dot. postępowania „Modernizacja systemu ciepłowniczego w mieście Pionki”
nr PWKC/04/ZP/2023 (nr opublikowany w Dz. UE nr 2023/S 135-431501)

WYJAŚNIENIA DO TREŚCI SWZ

Odpowiedź na pytania z dnia 10 i 11 sierpnia 2023 r.

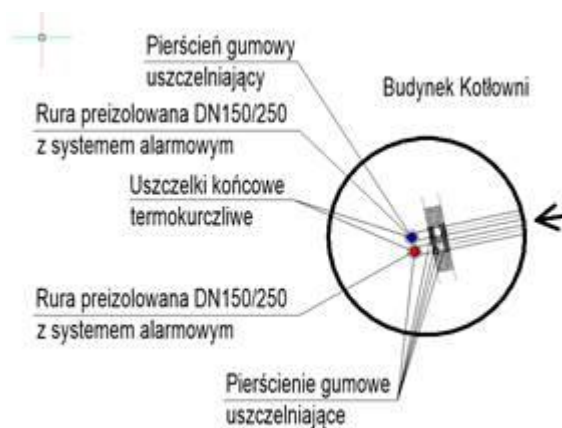
6. Dla których budynków (gdzie na schematach montażowych) należy w zestawieniu ująć kolana preizolowane pionowe - wejściowe do budynku? Czy tylko tam gdzie opisano wejście do budynku i gdzie na profilu pokazano przejście rur preizolowanych pod fundamentem jak na poniższym rysunku, np. kotłownia przy ul. Sienkiewicza 40

czy dla wszystkich budynków gdzie opisano „wejście do budynku” i na profilu pokazano zakończenie jak na poniższym rysunku, np. jak dla przyłącza od T5 do budynku?

Kolana preizolowane wymagane przy poniższym opisie.

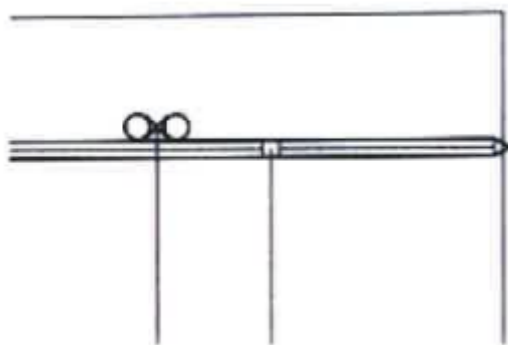
7. Jak zakończyć przyłącza gdzie opisano „miejsce połączenia z istn. wyjściem z budynku” i gdzie na profilu pokazano zakończenie jak na poniższym rysunku? Czy na zakończeniu policzyć:

- tylko złącze termokurczliwe,
- czy tylko end-cap termokurczliwy i czy policzyć pierścienie gumowe (przejścia przez ścianę i ile),
- czy kolano preizolowane prefabrykowane pionowe (wejściowe do budynku) wraz ze złączem, end-cap i pierścieniem gumowym?

Połączenie wykonać przed budynkiem w terenie, połączenie wykonać zgodnie ze schematem połączenia sieci preizolowanej z siecią tradycyjną. Ostateczna weryfikacja sposobu połączeń wg wytycznych dostawcy rur.
